Communes de Bagnères-de-Luchon et de Saint-Aventin

A – Rapport du Commissaire Enquêteur

Concernant l'enquête publique préalable aux Autorisations d'Exécuter des Travaux à Bagnères-de-Luchon (DAET-RM 031042 210001) et à Saint-Aventin (DAET-RM 031470 210001) pour le remplacement de la télécabine de Superbagnères,

Enquête publique du 8 novembre au 7 décembre 2021, prescrite par arrêté du 13 octobre 2021 du maire de Bagnères de Luchon

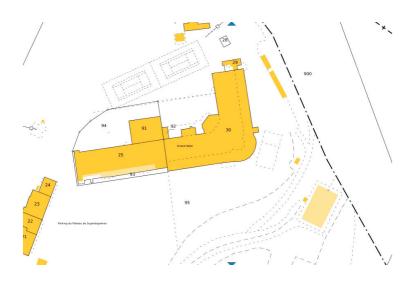
Le Préfet de la Haute-Garonne, dans son avis initial du 8 janvier 2021 émis sur le projet de DAET au titre de la sécurité de la remontée mécanique, confirme la nécessité de déplacer ces lignes, et prend acte de ce qu'un accord reste à conclure entre Enedis et le syndicat mixte Haute Garonne Montagne.

Il renouvelle son alerte dans son deuxième avis du 12 octobre 2021.

Par courrier du 18 octobre 2021, le SMOHGM s'est engagé auprès de Enedis à financer l'enfouissement de la ligne haute tension pour un montant maximum de 800 000 €, et demandé la suppression de la ligne HT pour les opérations de pose du câble de la nouvelle télécabine en août 2022.

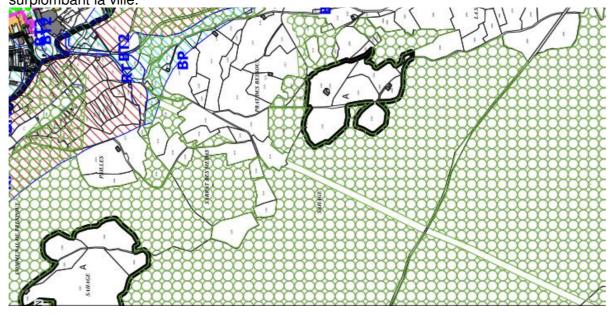
Le secteur d'implantation de la télécabine n'est pas indiqué au règlement graphique du PLU. Le layon de la télécabine apparait toutefois « en creux », par interruption du zonage délimitant un EBC, « Espace boisé classé à conserver ou à créer », sur les espaces forestiers surplombant la ville.

L'article N2 du règlement écrit du PLU précise que, dans le secteur Ns, les équipements sportifs liés à la pratique du ski et de la randonnée, en particulier les remontées mécaniques de la station de Superbagnères, peuvent être autorisées sous la seule réserve de respect du PPRN.

Photo: le layon dans son état mi 2021

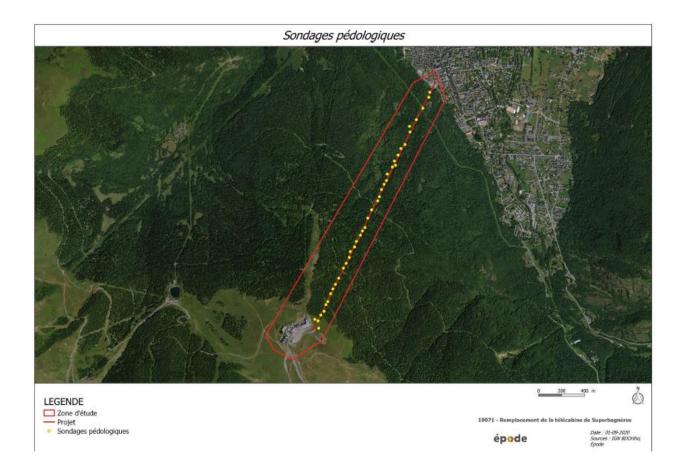
Le layon remis à niveau fera 18 mètres de large, contre 16 actuellement, et reste contenu dans l'emprise des 20 mètres de la servitude instaurée en 1993 sur le tracé de la télécabine.

La surface à défricher est au final très faible, environ 7 000 m2.
